東京電力株式会社柏崎刈羽原子力発電所  
敷地及び敷地近傍の地質・地質構造に関する補足説明

平成20年9月24日  
東京電力株式会社

# ご指摘事項

# 原発反対地元三団体が指摘する露頭位置

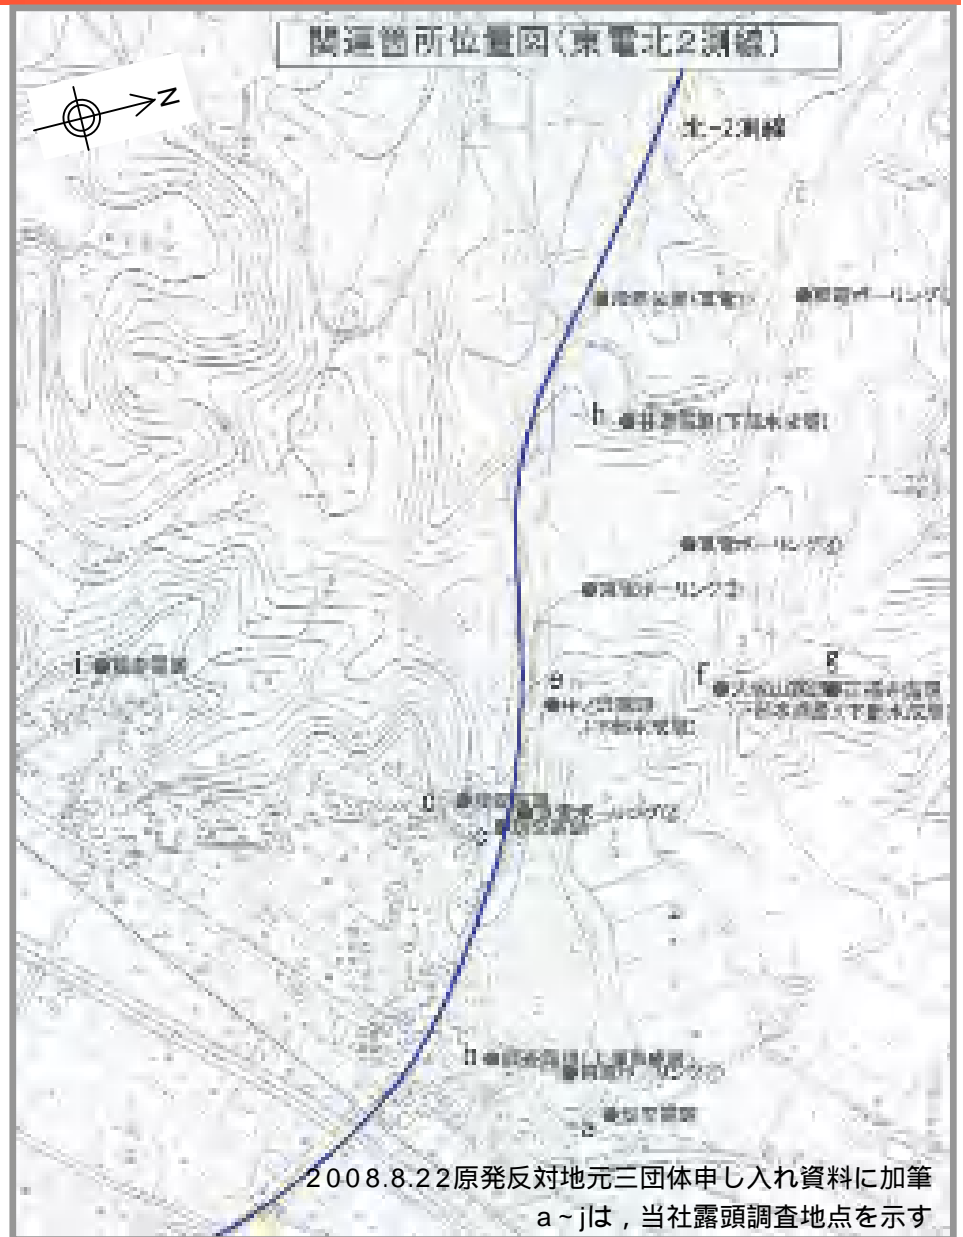
- 「大湊～西元寺・十日市間（東電N2測線沿い）の番神砂層下部水成層の標高は真殿坂断層の活動を示す」と指摘されている

番神砂層下部水成層（大湊砂層）を確認できると指摘している露頭位置は左図のとおり

大湊～西元寺・十日市（N2路線）断面概念図

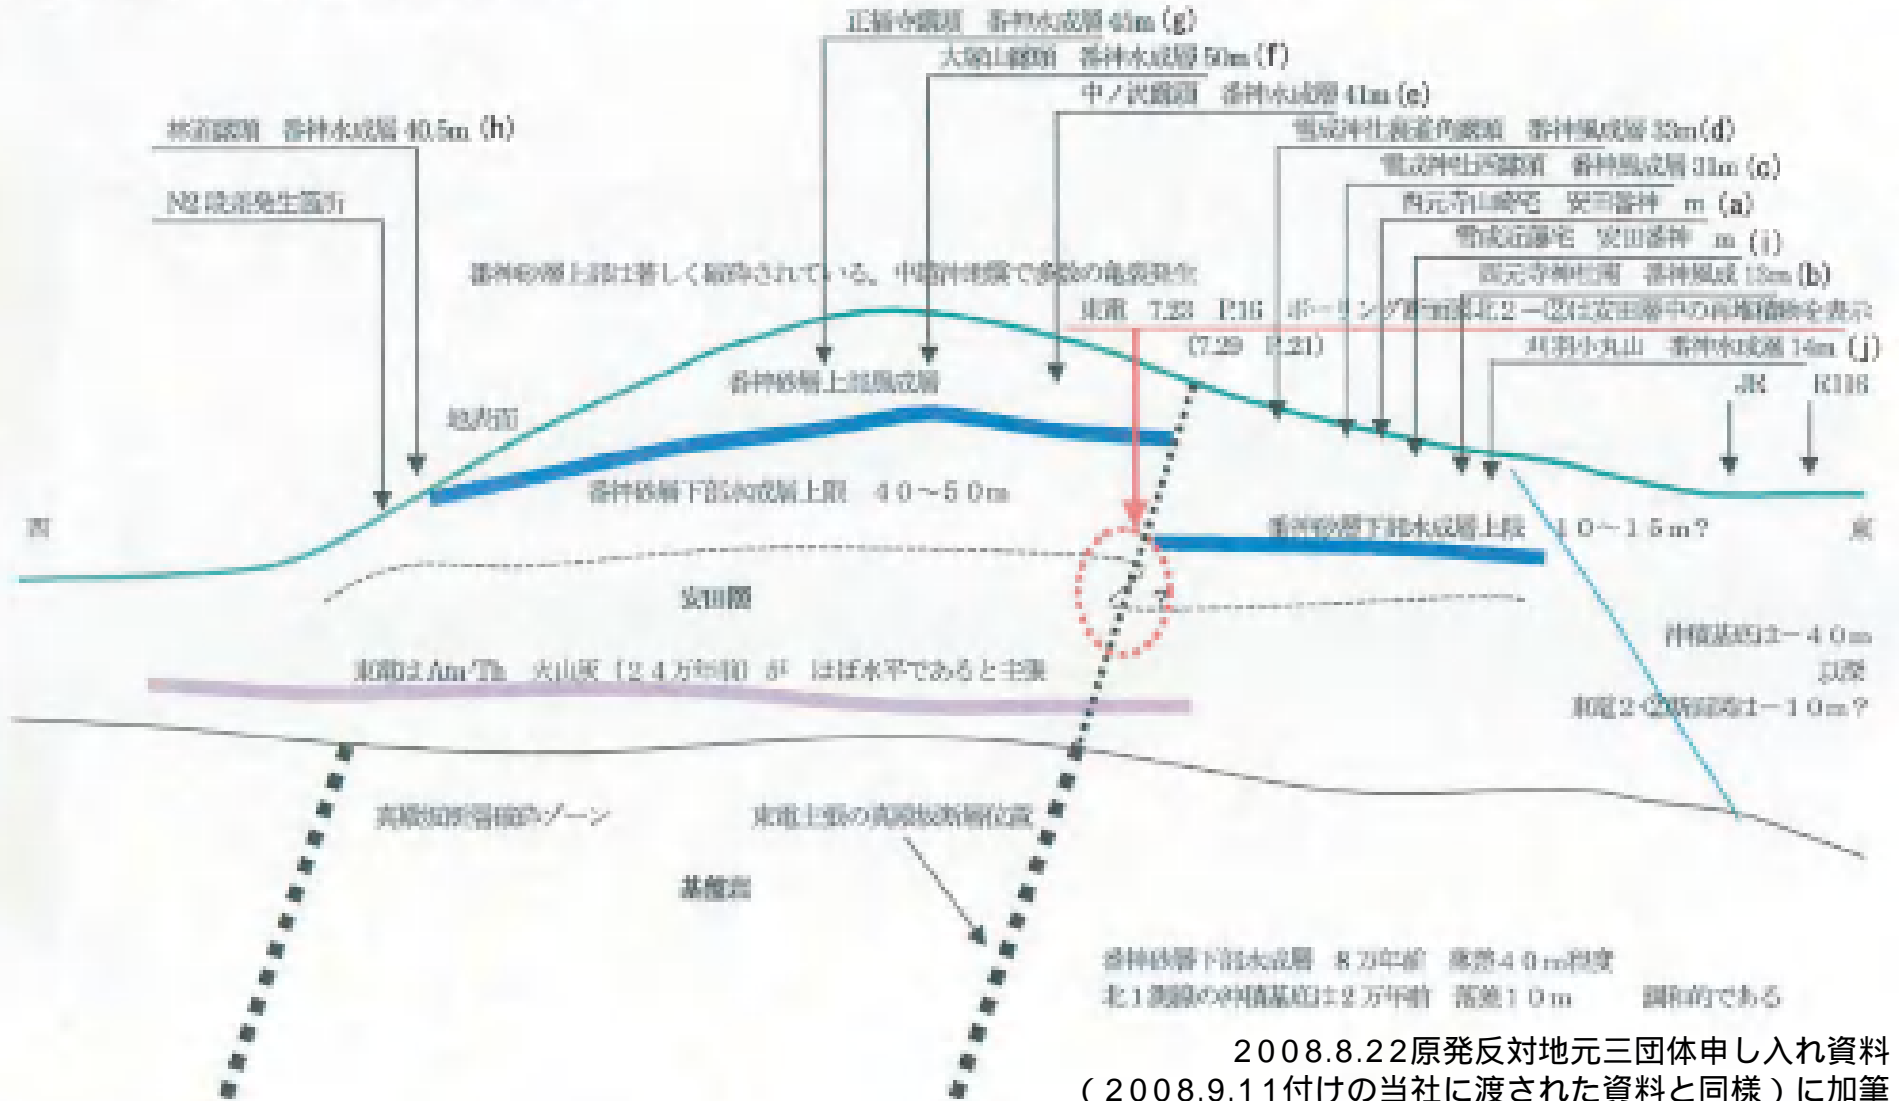
# 原発反対地元三団体が主張する番神砂層下部水成層の分布

# 露頭写真 ( Loc. b , 西元寺神社南 )

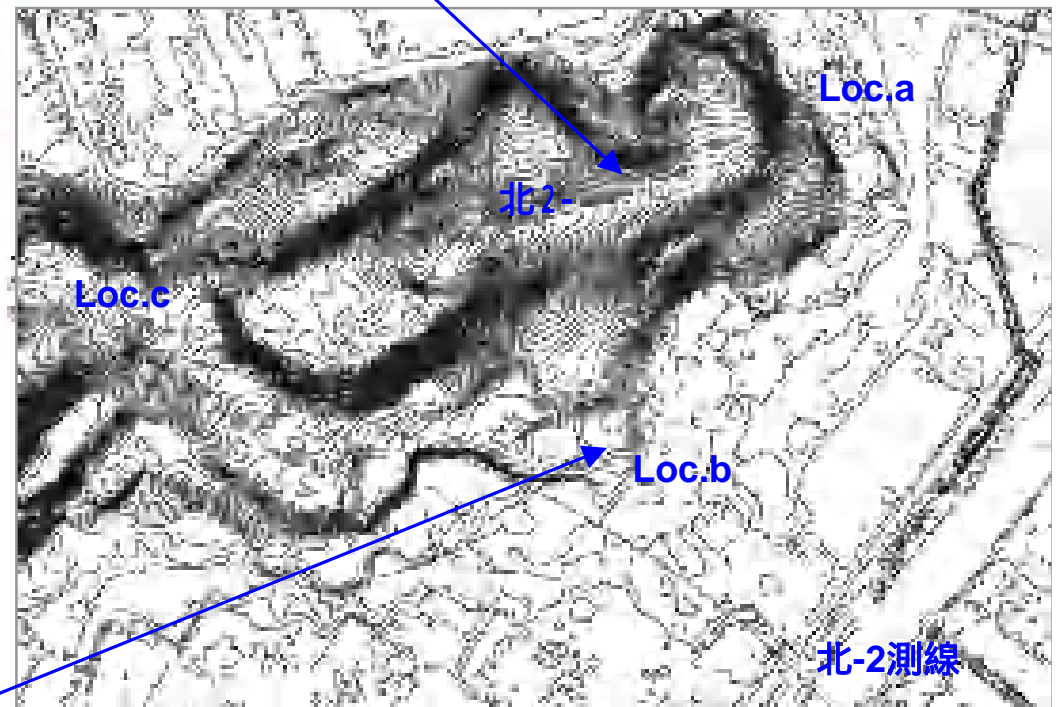
原発反対地元三団体申し入れ		調査結果
西元寺神社南	番神風成13m	標高16.5m付近に、番神砂層 / 大湊砂層境界 (以下、風成 / 水成境界) が認められるものの、本露頭では小断層が多く認められること、同露頭は丘陵と平野との境界の斜面部に位置すること、近接するボーリング北2- により安田層の上限面を標高約32mに確認していることから、前記の風成 / 水成境界は地すべりにより低下している可能性が高い。

小断層が認められ、全体の地すべりが示唆される

風成層 / 水成層の境界標高約16.5m

Loc. bは、丘陵と平野との境界の斜面部に位置する

北2- のボーリングにより、安田層の上限面を標高約32mに確認

# 空中写真判読による敷地近傍の変状地形

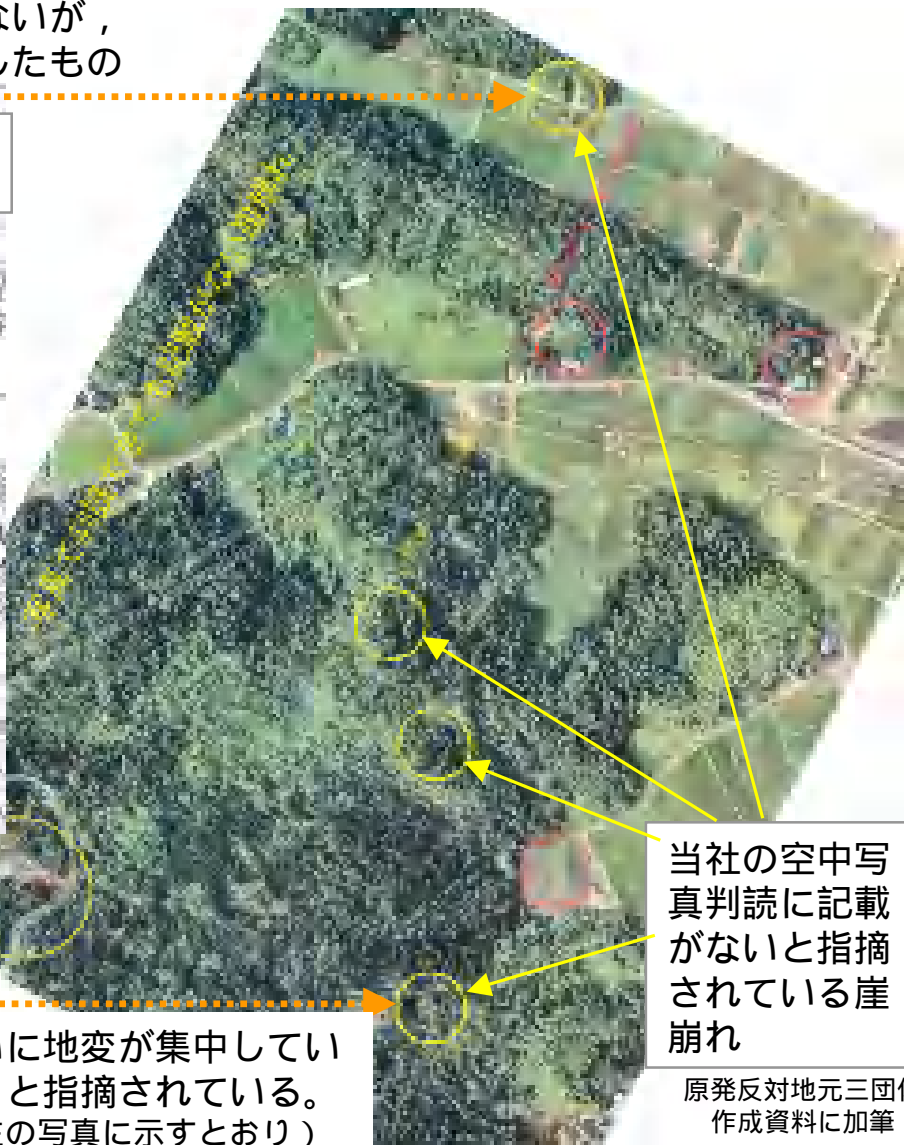
**地元団体の指摘事項：**「真殿坂断層沿いに地変が集中しているが、東電報告はそれを無視している」と指摘されている。  
(無視していると指摘されている崖崩れは、左の写真に示すとおり)

- 国土地理院より、中越沖地震における地すべり分布状況が報告されており、当社調査結果による敷地近傍の背斜・向斜軸を重ね合わせて、地質構造との対応を検討
- 右図に示すとおり、地すべり分布と真殿坂向斜との関連性は認められないと考える

# 候補テフラとの対比（火山ガラスの主成分）

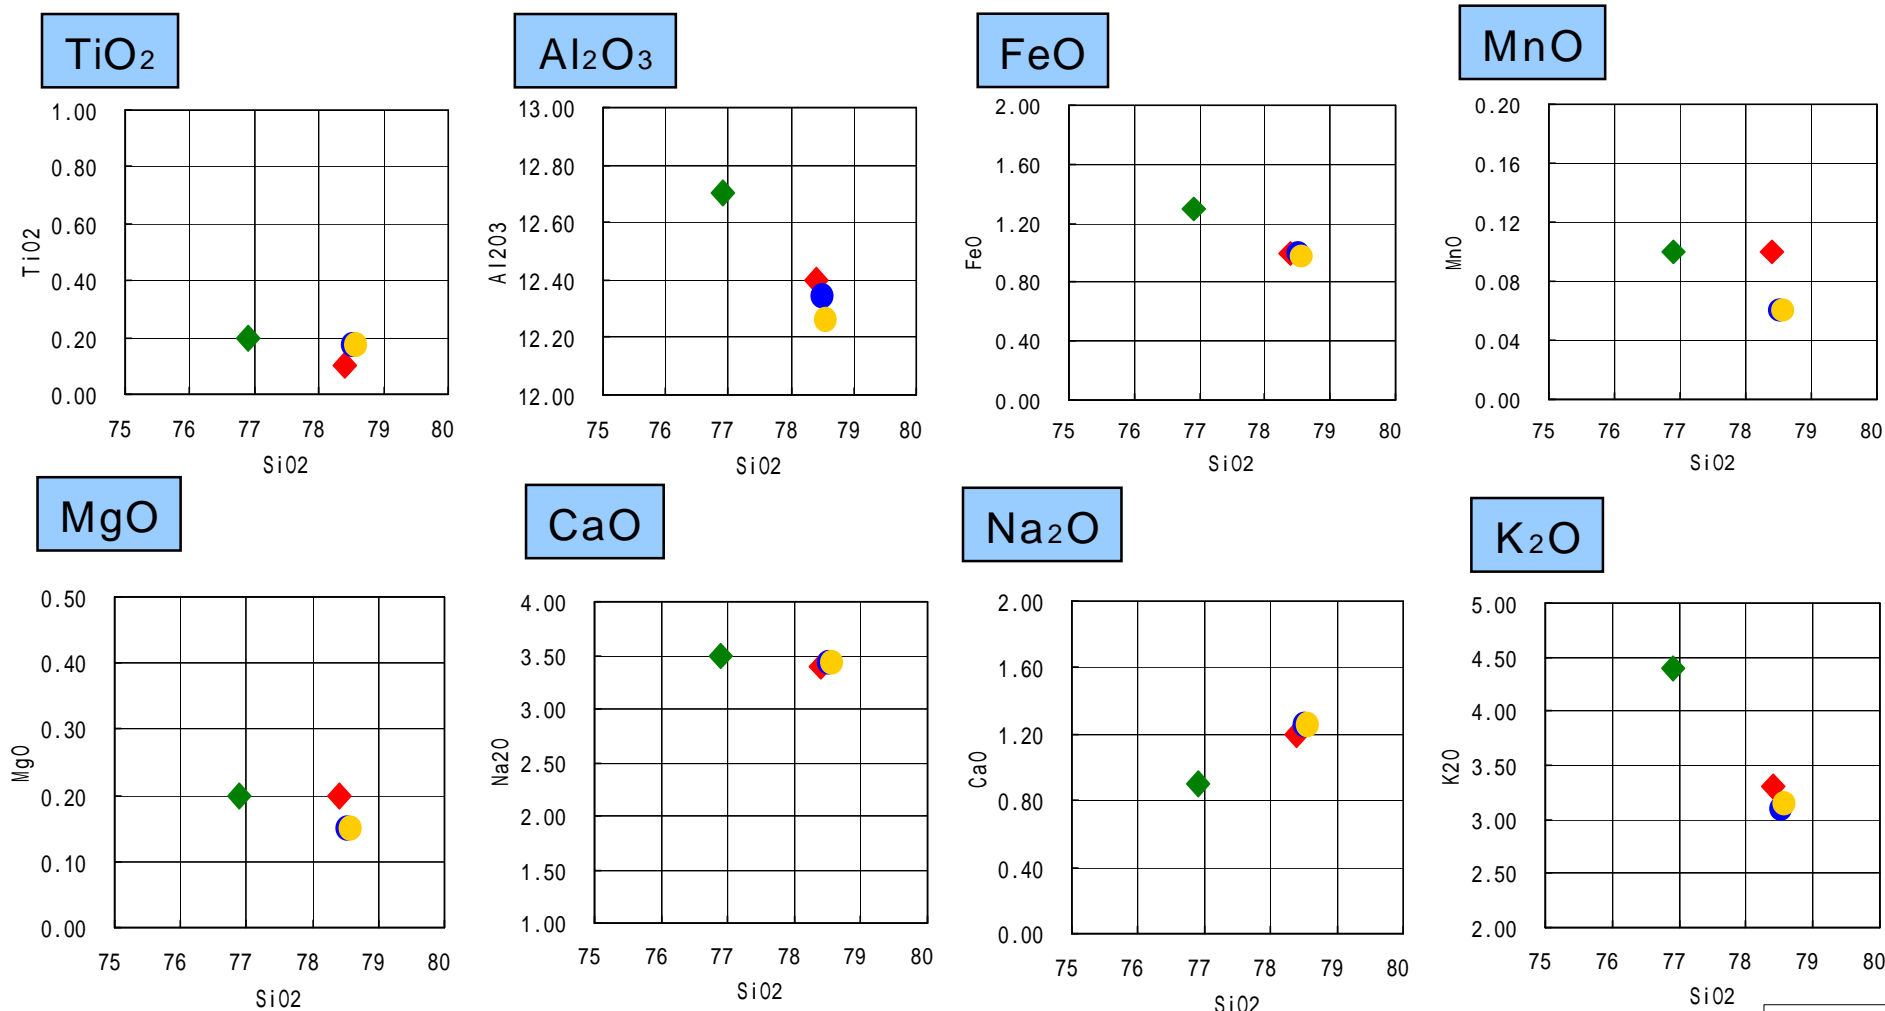
ボーリング実施箇所毎（敷地，敷地北側）に整理するのではなく，各ボーリングの分析結果を用いて整理すること

- 分析結果にばらつきはあるものの，各成分においてAta-Thとの対応が認められる

# 北-1測線沿いの沖積層等の分布状況について

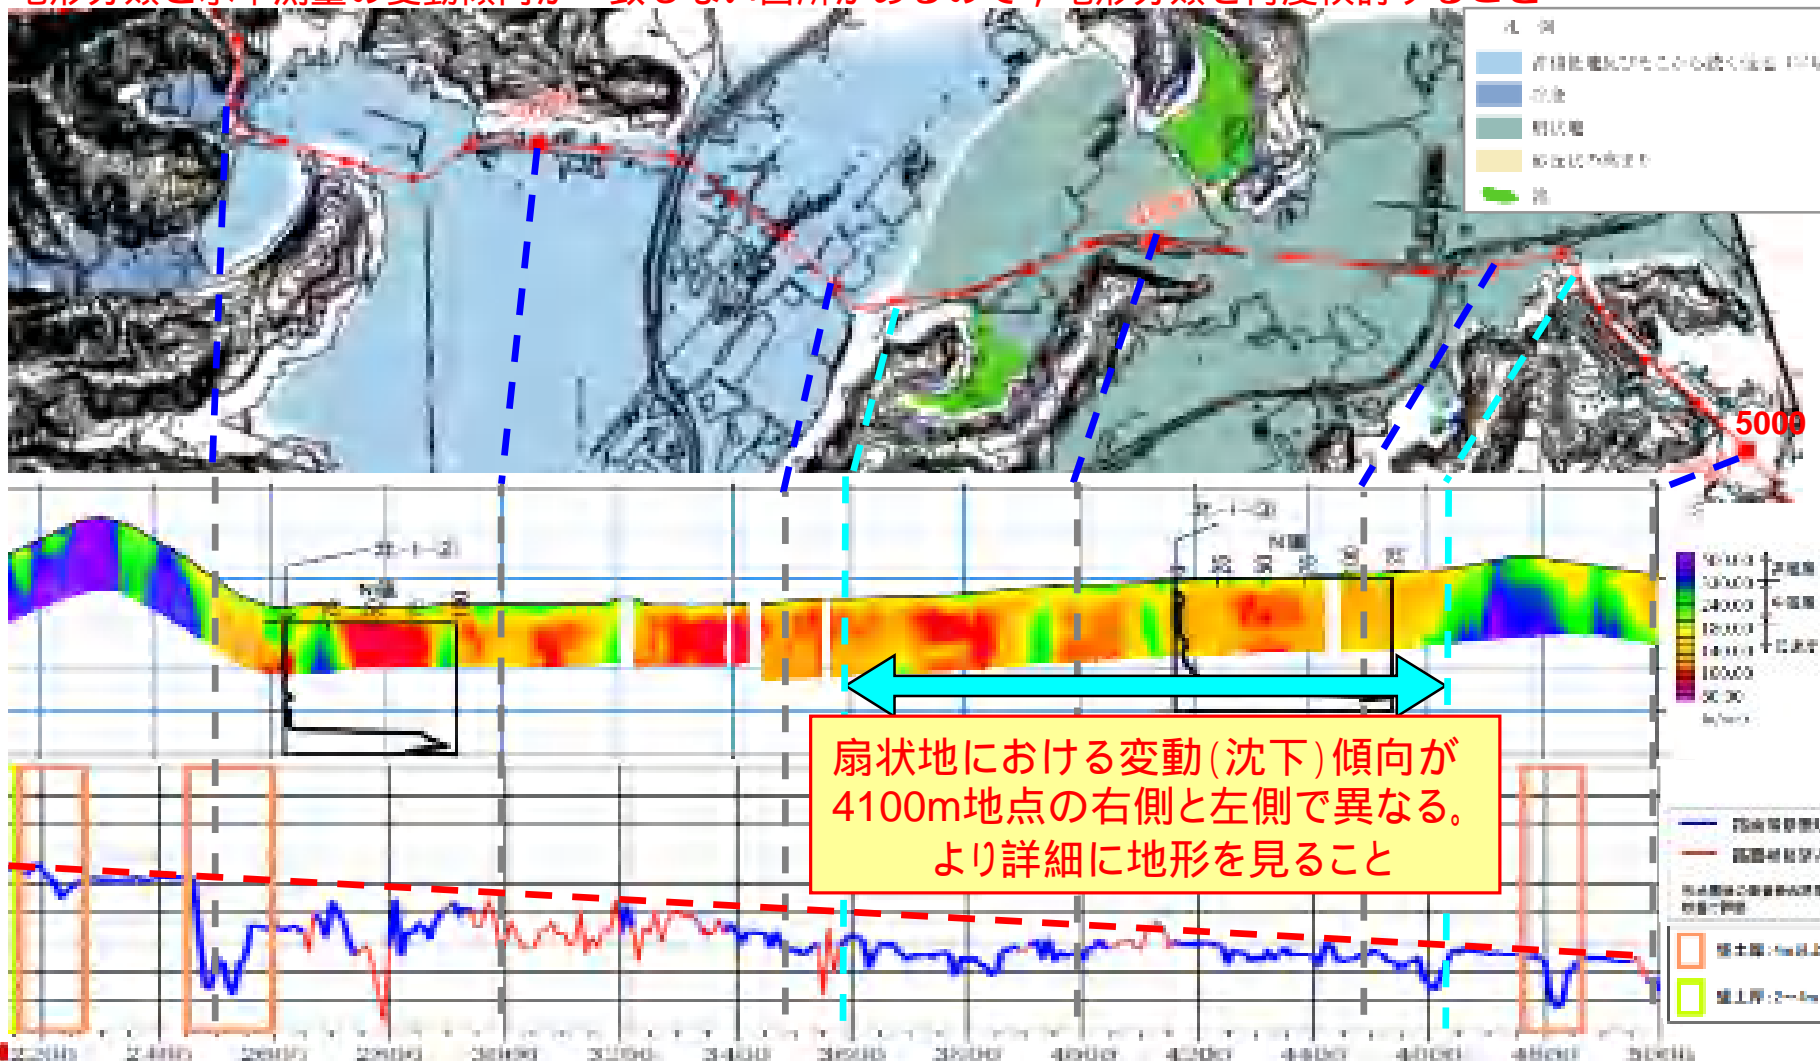
地形分類と水準測量の変動傾向が一致しない箇所があるので、地形分類を再度検討すること

- 起点から約2500mより平野側については、より詳細な地形分類を行った結果、沖積低地、谷底、扇状地性埋積谷、扇状地、微高地等に区分される
- 約3600～4100mの区間については、緩やかな北西傾斜の扇状の面を示し、東側の扇状地を形成した河川から分岐した小河川により、谷地形を埋めて形成された扇状地（扇状地性埋積谷と分類）と考えられる
- 扇状地を形成した河川よりも小さい河川により形成されているため、扇状地に比べて、扇状地性埋積谷の堆積物は、より細粒のものと考えられる
